EMPRESA DE ENERGÍA DE ARAUCA ENELAR E.S.P.

SOLICITUD DE DISPONIBILIDAD DE SERVICIO EN REDES Y SUBESTACIONES

SOLICITUD DE DISPONIBILIDAD DE SERVICIO	REGISTRO No.	003 - 2012
	FECHA:	22 de mayo de 2012
SOLICITANTE: SECRETARIA DE INFRAESTRUCTURA Y DESARROLLO URBANO (TAME)	IDENTIFICACIÓN:	MUNICIPIO TAME (ARAUCA)
DIRECCIÓN Y/O NOMBRE DEL PREDIO: URBANIZACION LA GUACAMAYA

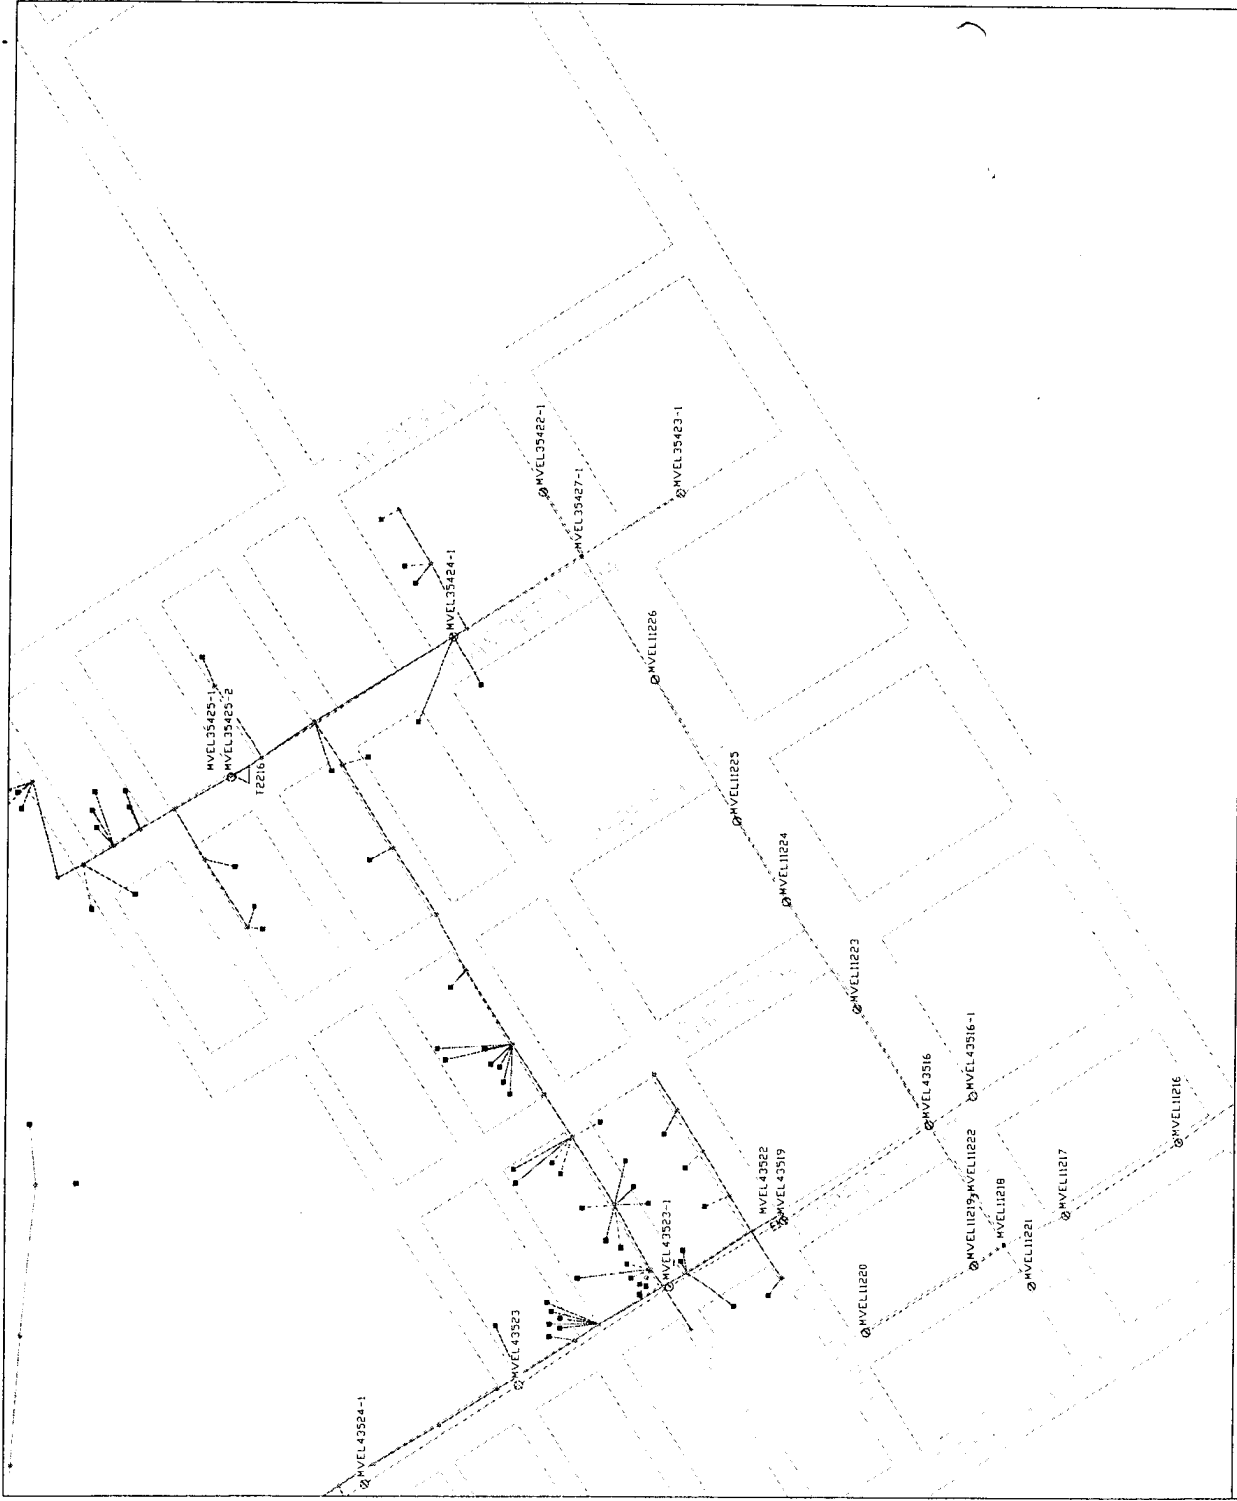
4. EL CONDUCTOR DE LA ACOMETIDA EN M.T. SERÁ EN ACSR Nº 2 (RED AÉREA)
5. A LA SALIDA DEL TRANSFORMADOR SE DEBE INSTALAR UN TOTALIZADOR DE CORTE
6. LA RED DE DISTRIBUCIÓN EN B.T. DEBE CONSTRUIRSE EN RED TRENZADA (DE ACUERDO DISEÑO)

7. SE AUTORIZA LA DISPONIBILIDAD PARA UNA CARGA DE 90 KVA 13200/220-127 V
8. EL PUNTO DE ARRANQUE O DERIVACIÓN, ES DEL CIRCUITO TAME II DEL NODO MVCL35422 1
